2022年3月16日に発生した地震に対する耐震評価結果、 詳細点検結果について

2023年10月5日

東京電力ホールディングス株式会社

3月16日地震に関する過去のコメント回答

①淡水化装置（逆浸透膜装置）の耐震評価

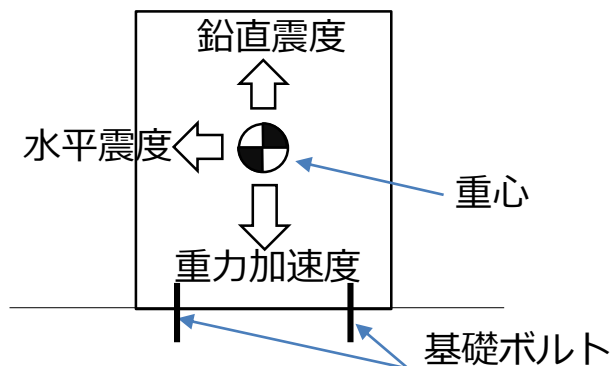
機器名称	評価部位	評価項目	水平震度 1.2ZPA 〔G〕	鉛直震度 1.2ZPA 〔G〕	算出M ／許容M	評価
逆浸透膜装置 (RO-3)	機器	転倒	0.59	0.26	2.079	×

設計上の基準値を上回るため、基礎ボルトの強度評価を実施

機器名称	評価部位	評価項目	水平震度 1.2ZPA 〔G〕	鉛直震度 1.2ZPA 〔G〕	算出応力 ／許容応力	評価
逆浸透膜装置 (RO-3)	基礎 ボルト	せん断	0.59	0.26	0.03	○
		引張			0.08	○

②使用済セシウム吸着塔仮保管施設の耐震評価

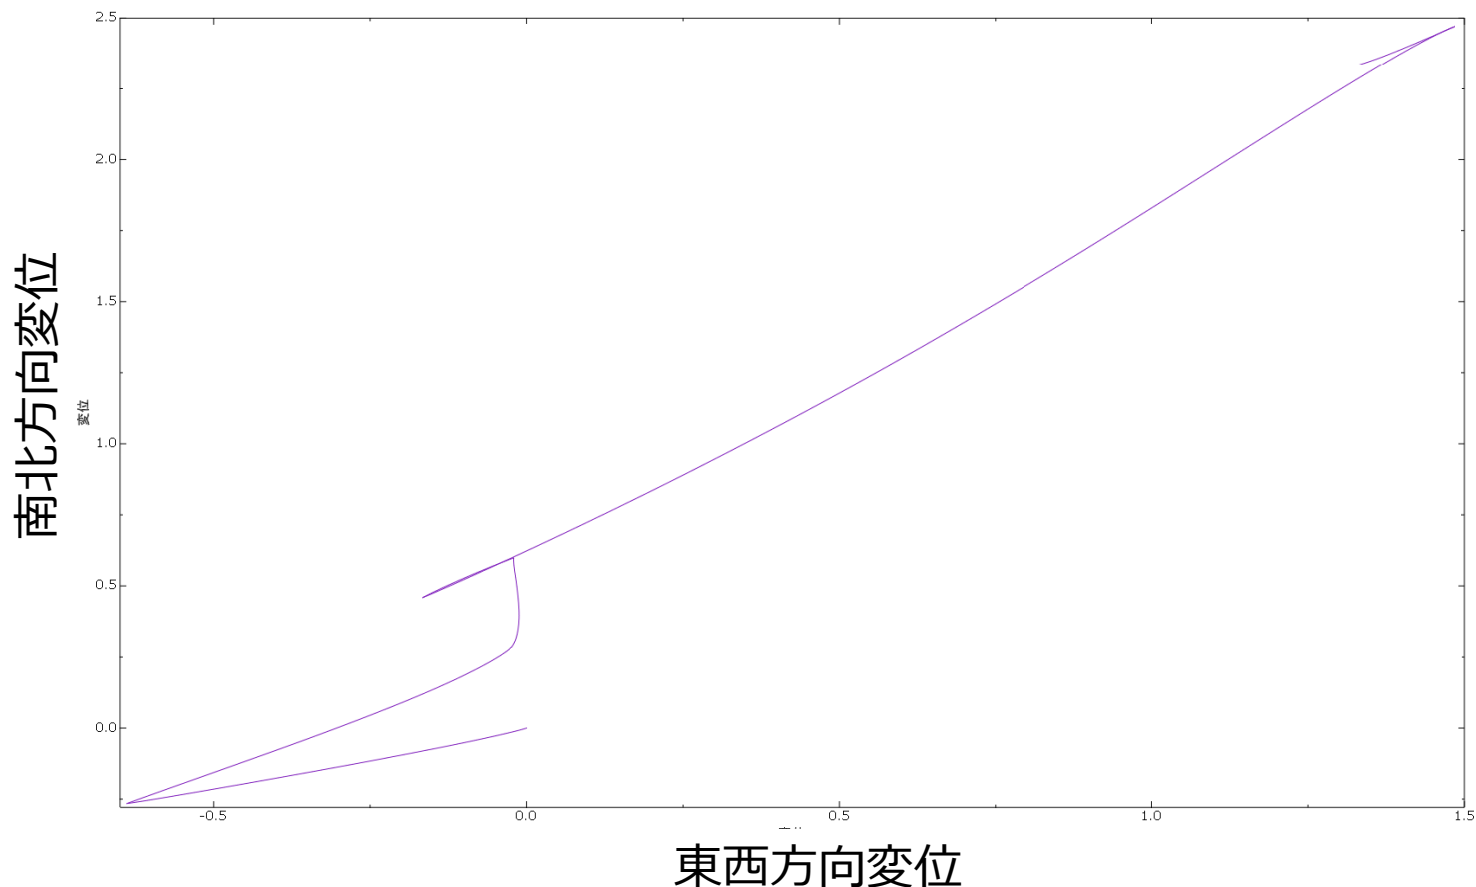
使用済セシウム吸着塔仮保管施設に保管するモバイル式処理装置の吸着塔に対し、3月16日の観測データ（はぎとり波）を入力し、摩擦係数0.4としてズレの大きさを評価した。評価した結果、ズレは2.89mm（東西1.49mm、南北2.48mm）であり、設備に影響を与えるズレではなかった。

③使用済セシウム吸着塔一時保管施設の耐震評価

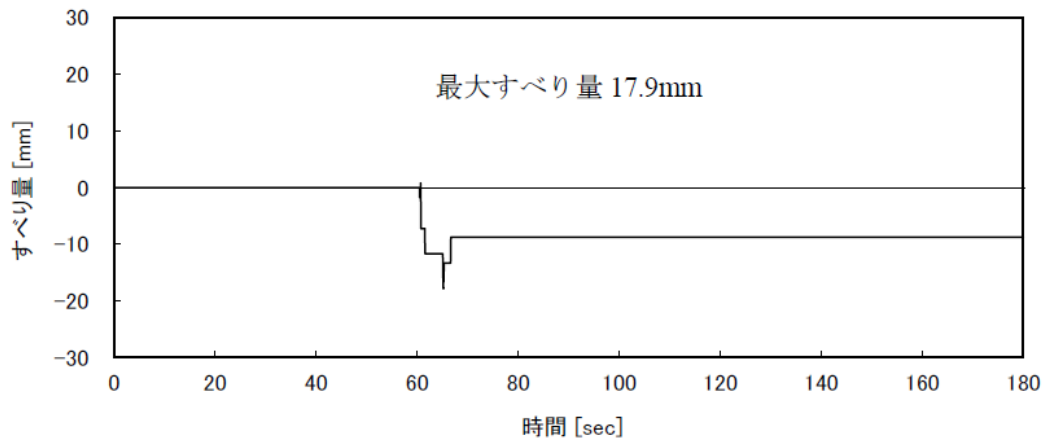
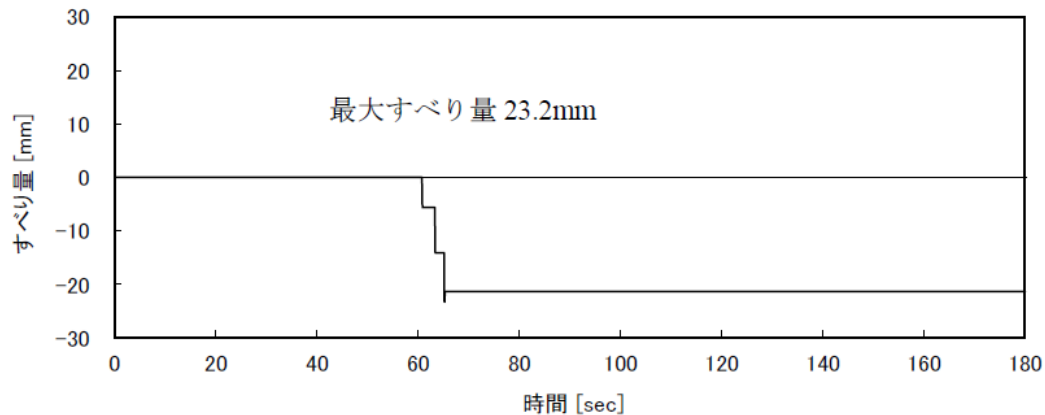
使用済セシウム吸着塔一時保管施設に保管するボックスカルバート（高性能容器HICを格納）に対し、3月16日の観測データ（はぎとり波）を入力してズレの大きさを評価した。評価した結果、ズレは東西17.9mm、南北23.2mmであり、東西・南北のどちらについても設計上の基準値450mmを下回ることを確認した。

④多核種除去設備（処理カラム交換用クレーン）の耐震評価

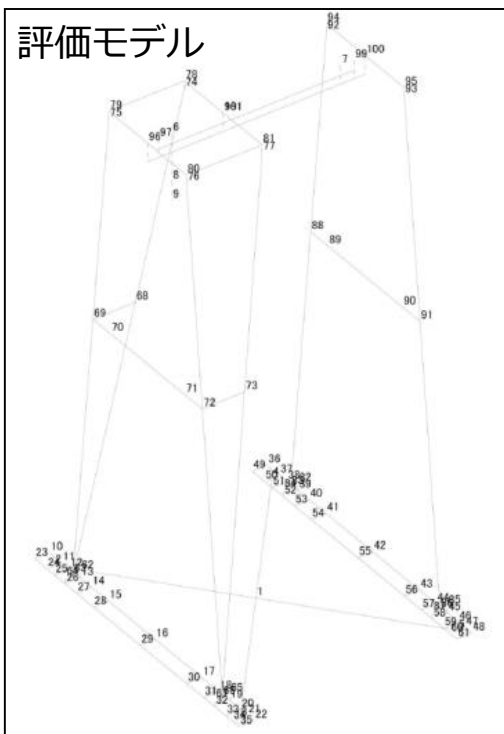
耐震評価の結果、部材の評価値が設計上の基準値を上回ることを確認した。

部材	連結ボルト	転倒防止装置	レールクランプ	転倒防止ガイド	転倒防止基礎ボルト	走行レール基礎ボルト	評価
L剛脚側	1.08	1.32	1.87	3.29	6.11	2.65	2.24	×
R揺脚側	1.02	1.20	1.70	3.51	5.56	2.41	2.38	×

④多核種除去設備（処理カラム交換用クレーン）の詳細点検

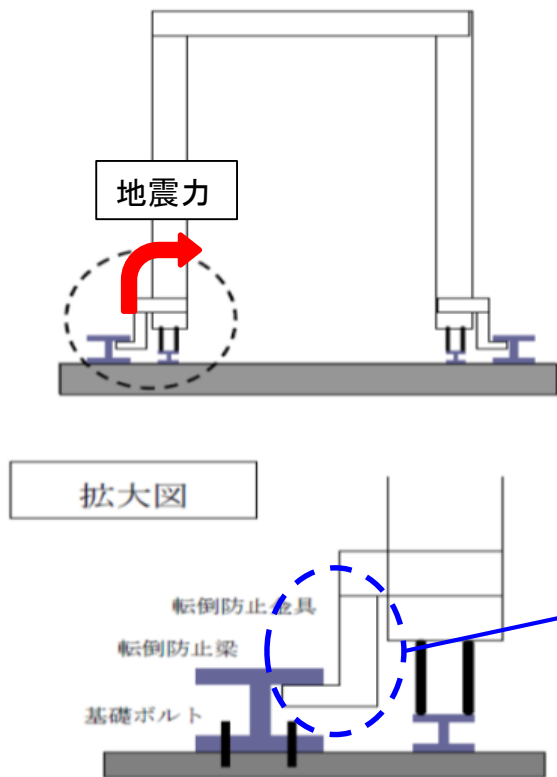
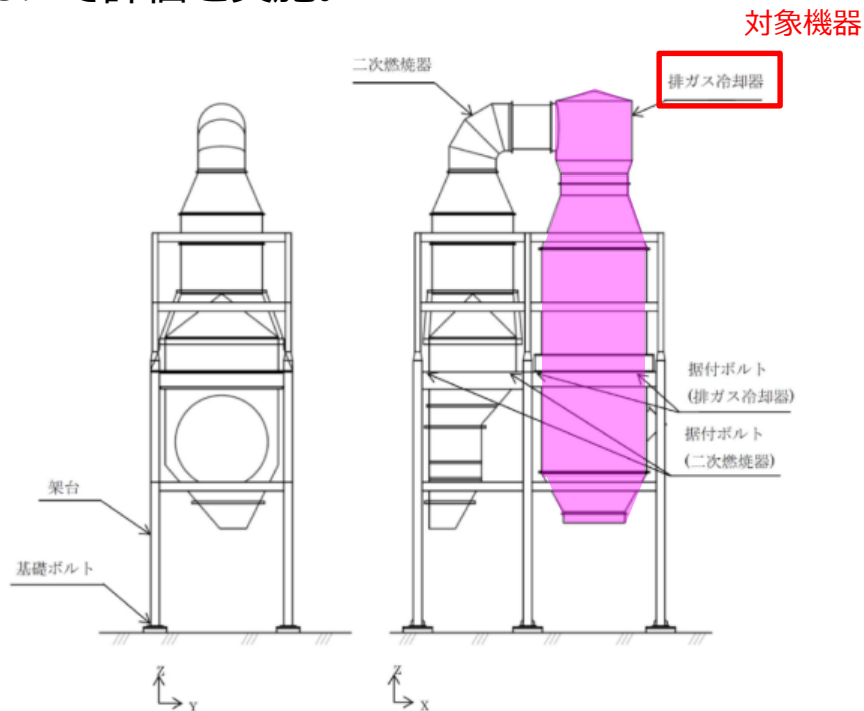
評価事項	損傷	詳細点検項目	確認事項	点検結果
転倒防止梁及び転倒防止金具の影響	溶接部の割れ	浸透探傷検査（PT）	溶接部等の割れを確認する	有意な指示模様無し
	変形	詳細目視	変形による確認	各変形等無し
せん断力（水平方向）による基礎ボルトの影響	基礎ボルトの割れ、欠陥	超音波探傷検査（UT）	垂直法により欠陥の有無を確認	有意な指示エコー無し※
引張力（垂直方向）による基礎ボルトの影響	基礎ボルトの伸びによる緩み等	打診試験	伸びが発生した場合緩みが確認される事を想定し、打診音で違いを確認する。	打診音での緩み確認せず※

⑤雑固体廃棄物焼却設備（排ガス冷却器）の耐震評価

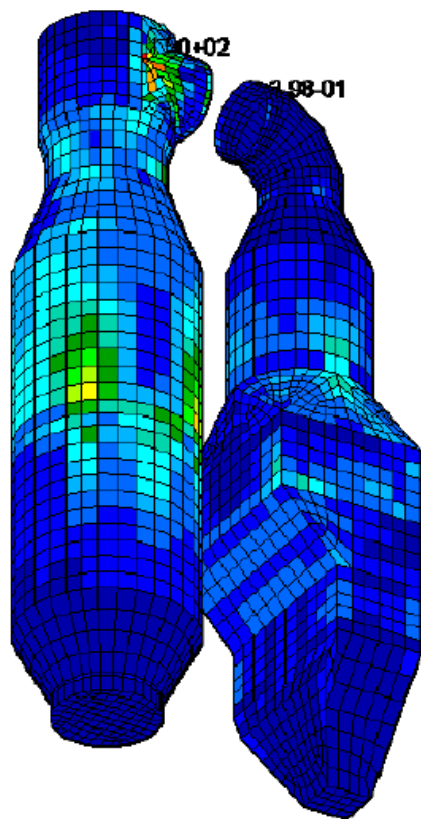
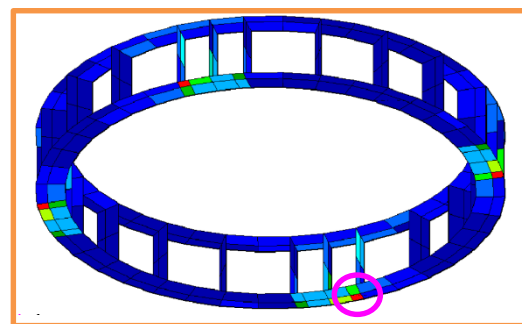
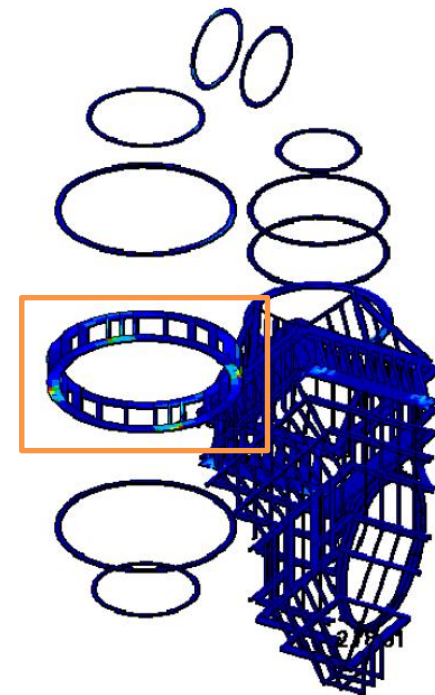
部材	材料	応力の種類	算出応力 / 許容応力	評価
排ガス冷却器	SS400	一次一般膜	0.75	○
		一次	2.48	×

⑤雑固体廃棄物焼却設備（排ガス冷却器）の詳細点検

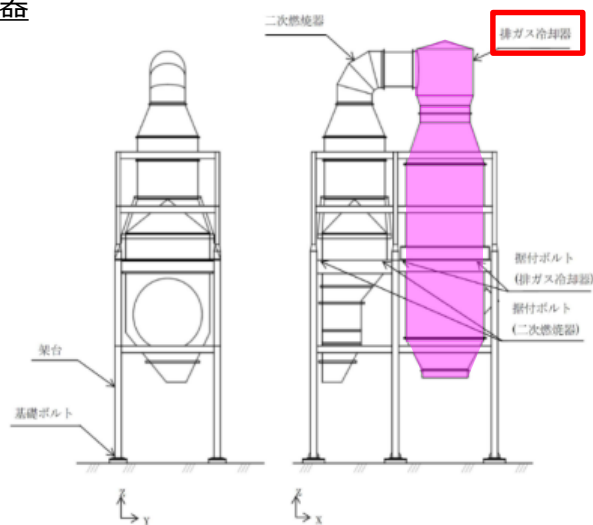
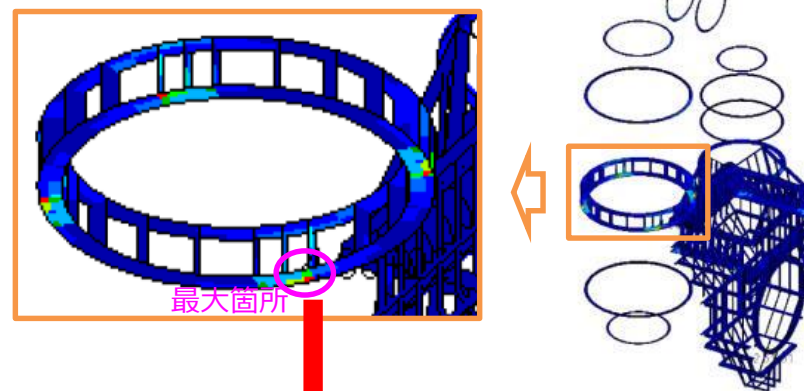
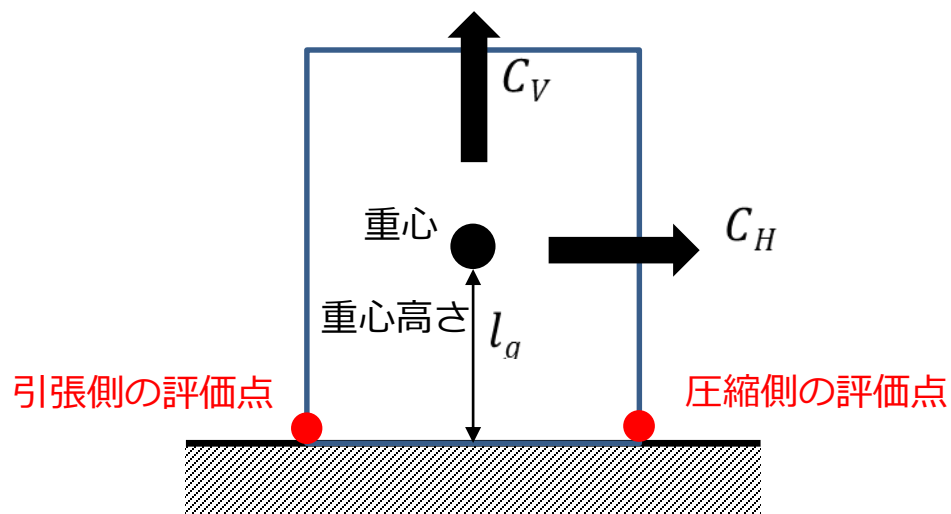
評価事項	損傷	詳細点検項目	確認事項	点検結果
排ガス冷却器の外力による影響	補強リブの割れ、変形	浸透探傷検査（P T） 詳細目視	欠陥の有無を確認 塗装の剥がれ等の確認	<ul style="list-style-type: none"> ・有意な指示模様無 ・変形、塗装の剥がれ等異常無

⑦貯留設備（B、D、H4北、H8エリア）の耐震評価（転倒評価）

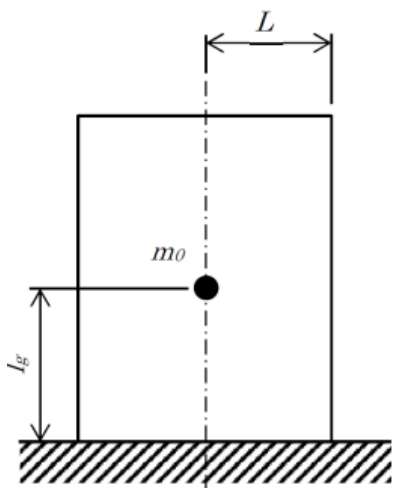
- 水平設計震度から転倒モーメントを求めて、安定モーメントと比較評価する。評価にあたってはタンク底面の滑りを考慮する。
(実施計画：Ⅱ-2-5-添12-63、64に基づく)

エリア	タンク容量	転倒モーメント /安定モーメント	評価
B	1,330m ³	0.52	○
B	700m ³	0.69	○
D	1,000m ³	0.55	○
H4北	1,200m ³	0.37	○
H8	1,000m ³	0.33	○

⑨燃料プール冷却浄化系設備（6号機熱交換器）の耐震評価

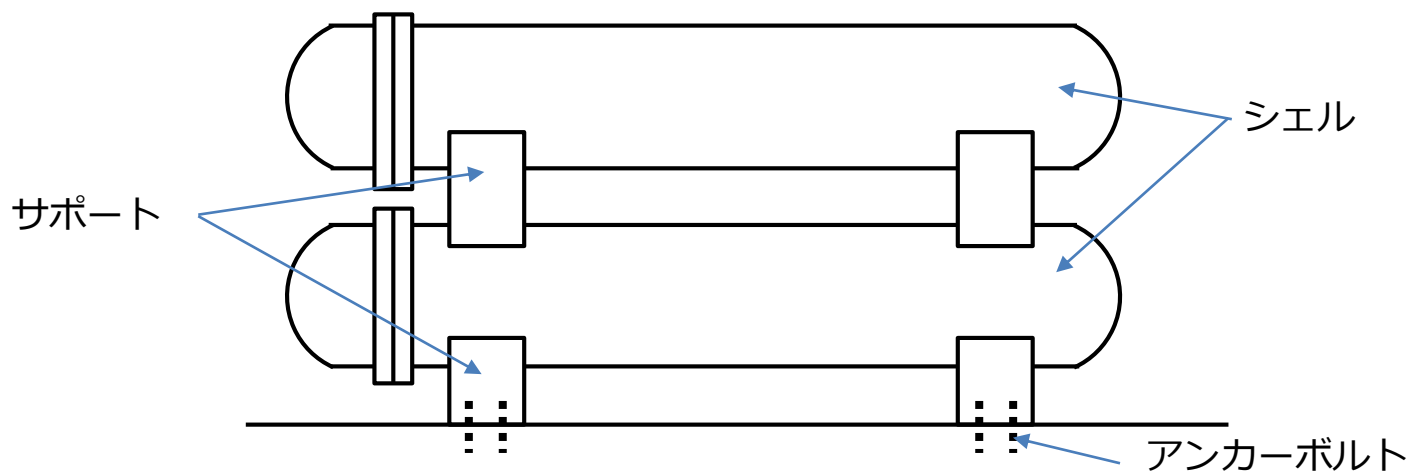
評価部位		材料	算出応力 ／許容応力	評価
シェル		SGV42	0.32	○
サポート		SS41	0.03	○
アンカーボルト	引張	SS41	0.11	○
	せん断		0.12	○
